EXPOSA

Que el Ple de l'Ajuntament de Vic, en la sessió plenària del 8 de maig de 2023, va aprovar inicialment el projecte constructiu del carril bici de la Plaça del Mil·lenari, carrer de la Sagrada Família i Avinguda d'Olímpia a Vic, formulat en data 25 d'abril de 2023 per l'arquitecte Pere Riera Jané.

Que dins del termini esmentat, l'Associació Osona amb Bici presentem les següents:

1. Modificació de la solució a la cruïlla entre l'avinguda d'Olímpia i el carrer del Mas d'Osona

Imatge 1.1 Fragment del plànol 3.B del projecte

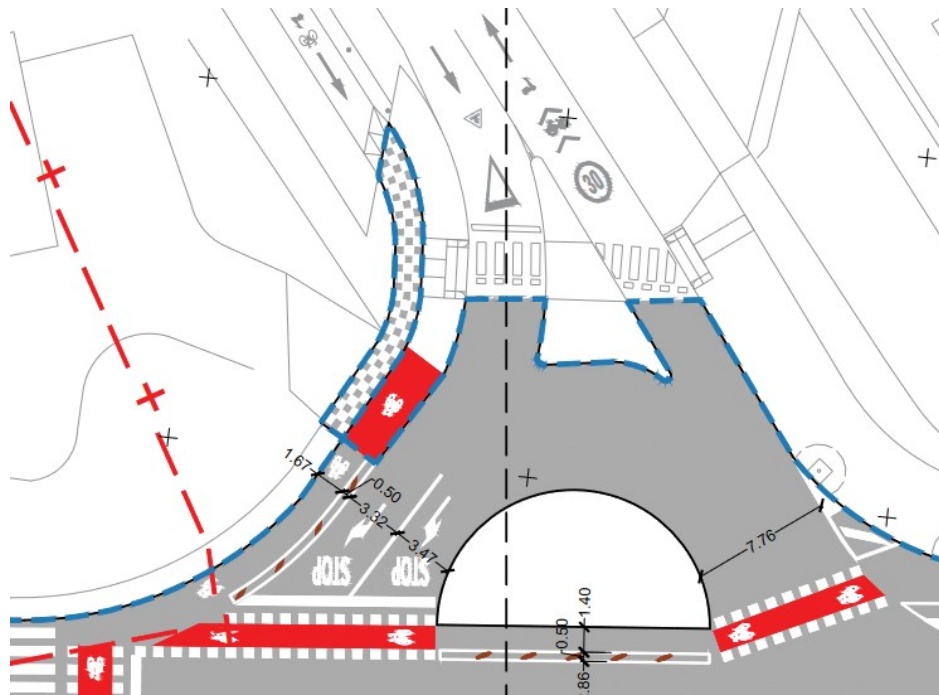
Un dels principis que haurien de guiar el disseny de la infraestructura ciclista és no transcórrer per la vorera i evitar punts de conflicte amb la mobilitat a peu, sempre que sigui possible. En el cas de la intersecció entre l'avinguda d'Olímpia i el carrer del Mas d'Osona, en el qual recentment s'ha construït un carril bici de pujada, el projecte aprovat inicialment preveu que aquest s'enfili uns metres sobre la vorera, concretament a l'àrea representada al plànol 3.B (reproduït a la imatge 1.1) amb quadrats. Es pot observar que la vorera en qüestió, a més, es troba darrere el gual del pas de vianants per creuar el carrer del Mas d'Osona (el paviment podotàctil del qual hauria de comprendre la totalitat de l'amplada de la vorera). Posteriorment a transcórrer per la vorera, el carril bici del projecte aprovat inicialment baixa a nivell de calçada, per al que és necessari enderrocar una porció de vorera, afectar serveis urbans soterrats en aquella ubicació i talar diversos arbres, tal com es mostra al plànol 4.B del projecte (reproduït a la imatge 1.2).

Imatge 1.2 Fragment del plànol 4.B del projecte

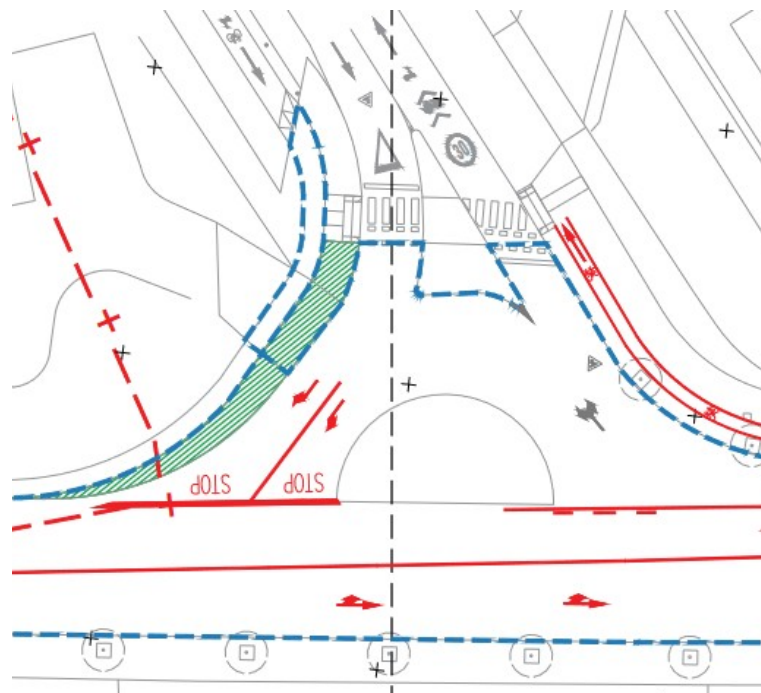
El fonament de la solució alternativa representada a la imatge 1.3 es troba en l'enderroc de part de la illeta existent de forma semicircular, per tal de traslladar-hi els dos carrils de gir de la calçada provinents del c. Mas d'Osona. Aquest enderroc evita haver de talar tants arbres i no té tanta afectació als serveis urbans soterrats i s'aprofita un espai que no té cap mena d'ús actualment. En consonància, la illeta de forma triangular també es podria rectificar per desplaçar el carril de circulació de pujada a la dreta.

Pel que fa al carril bici, es proposa que des del punt on actualment finalitza el carril bici de pujada del c. Mas d'Osona aquest vagi a buscar, de forma directa, el pas de vianants, enderrocant part del parterre i del gual existent per tal que segueixi a nivell de calçada. Així mateix, el gual es podria construir endarrerit respecte la seva ubicació actual (i amb paviment podotàctil a la totalitat de l'amplada de la vorera pavimentada), de forma que el pas de vianants travessi el conjunt de la calçada (carril bici+carrils de circulació). A la imatge 1.4 es representa esquemàticament:

- Que s'adopti la configuració alternativa proposada a la cruïlla entre l'av. Olímpia i el c. Mas d'Osona.
